**AVIS RELATIF À LA PROTECTION
CONTRE LES EVENTUELS EFFETS NOCIFS ET NUISANCES
PROVOQUÉS PAR LES RAYONNEMENTS NON IONISANTS
GÉNÉRÉS PAR DES ANTENNES ÉMETTRICES STATIONNAIRES**

Commune : LIEGE - Exploitant : PROXIMUS

Référence exploitant : 41LPM_01

Rapport n° 1462 / 2025

Figure 1 : Vue en plan des lieux de séjour et des points de contrôle

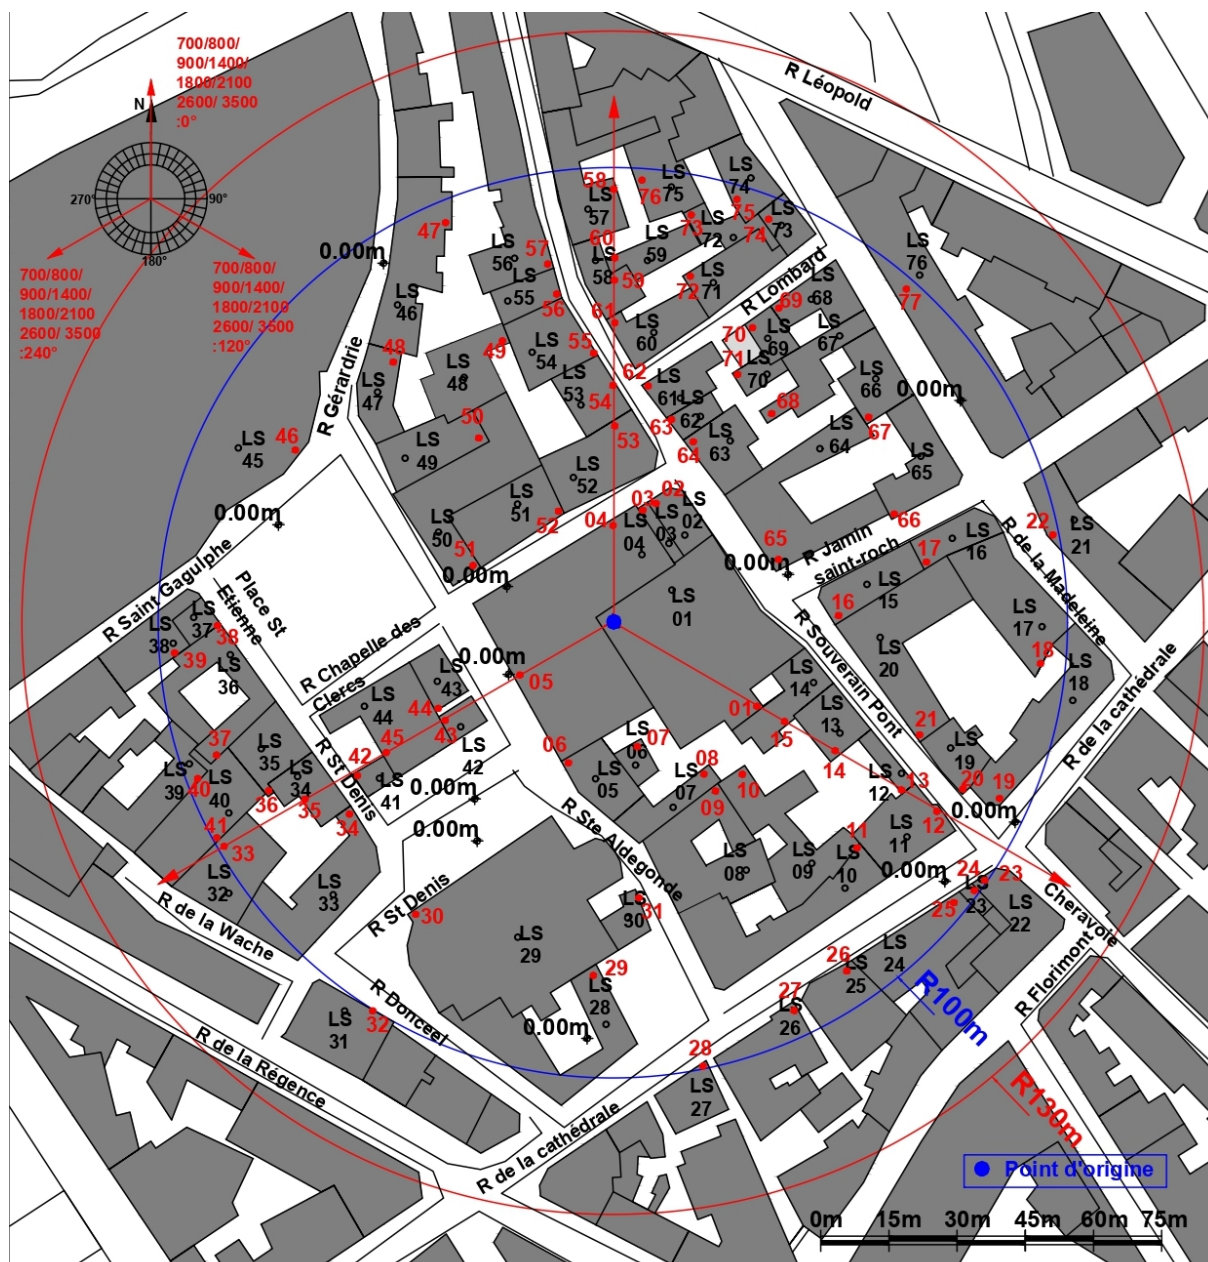
Les fréquences d'émission, la puissance rayonnée par chacune des antennes et leur gain permettent de déterminer le rayon de la zone à analyser. Tout dépassement de la limite par installation est exclu en dehors de cette zone. Le tableau 2 reprend les 35 LS² pour lesquels l'indice d'exposition est le plus élevé. Les différentes colonnes indiquent :

- le numéro du point de contrôle repris sur un des plans de la figure 1;
- le numéro du LS dans lequel se trouve le point de contrôle de la 1^{ère} colonne ;
- l'atténuation d'obstacle prise en compte pour le calcul de l'indice d'exposition dans le LS ;
- le résultat du calcul de l'indice d'exposition.

En ce qui concerne les antennes de l'installation mentionnées dans le tableau 1, la distance maximale à laquelle la limite pourrait être atteinte, à l'extérieur, est égale à 95,8 m. S'il n'y a pas de LS à une distance inférieure, les antennes respectent forcément la limite d'immission.

Dans le cas des LS situés à l'intérieur des bâtiments, une atténuation d'obstacle est prise en compte et il en résulte que la distance maximale à laquelle la limite pourrait être atteinte se réduit à 68,1 m.
